**INFORME CONSOLIDADO DE LA EVALUACIÓN
DECLARACIÓN DE IMPACTO AMBIENTAL DEL PROYECTO
“PROYECTO RESIDENCIAL MIXTO SANTA ROSA 5037”**

Tabla 2. Antecedentes generales del proyecto o actividad.	
Objetivo general	El objetivo del proyecto denominado “Proyecto Residencial Mixto Santa Rosa 5037” (en adelante, el “Proyecto”), es ampliar la oferta habitacional y comercial en la comuna de San Miguel, mediante la construcción de una segunda sub-fase constructiva que considera dos edificios de departamentos (denominados Torre B y Torre C). Mayores antecedentes en el punto A.2.3 de la DIA.
Descripción general del proyecto	El proyecto “Proyecto Residencial Mixto Santa Rosa 5037”, corresponde a una modificación del proyecto del mismo nombre, ubicado en la Calle Santa Rosa N°5037 y San Nicolás N°600, Comuna de San Miguel, Región Metropolitana, el cual consideró la construcción de un edificio (Torre A) de 13 pisos de altura, con 108 departamentos, 125 estacionamientos vehiculares (distribuido en 1 subterráneo y primer piso), 108 estacionamientos de bicicletas y 69 bodegas. La superficie construida es de 9.455,85 m² y la superficie del terreno es de 3.482,15 m². Este proyecto ya construido (en adela

Figura 81. Ubicación referencial de closet ecológicos (color azul) y shaft de basura (color verde).

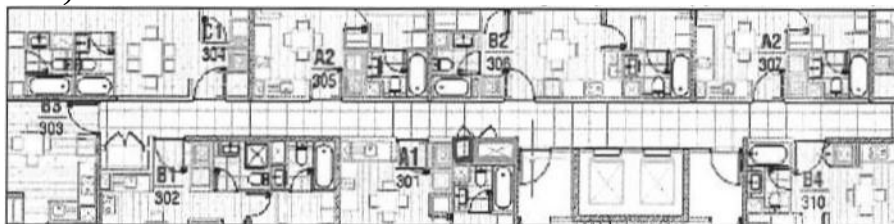
recolección de la fracción valorizable de los residuos sólidos domiciliarios (tales como aluminio, cartón, vidrio, papel, plásticos u otros) generados por los residentes en la fase de operación del Proyecto,

Al respecto, el titular indica en la ADENDA4 que "Respecto a la fase de operación, las dimensiones de los closets ecológicos es de 7,20 x 60 cm aproximadamente. El Proyecto cuenta en cada piso con closet ecológico al lado de los shaft de basuras, como se muestra en el siguiente ejemplo:

En consecuencia, se estima que se ha subsanado la observación referida a la falta de medidas para incentivar el reciclaje en el proyecto, considerando los nuevos antecedentes contemplados en la ADENDA del proyecto Santa Rosa 5037.
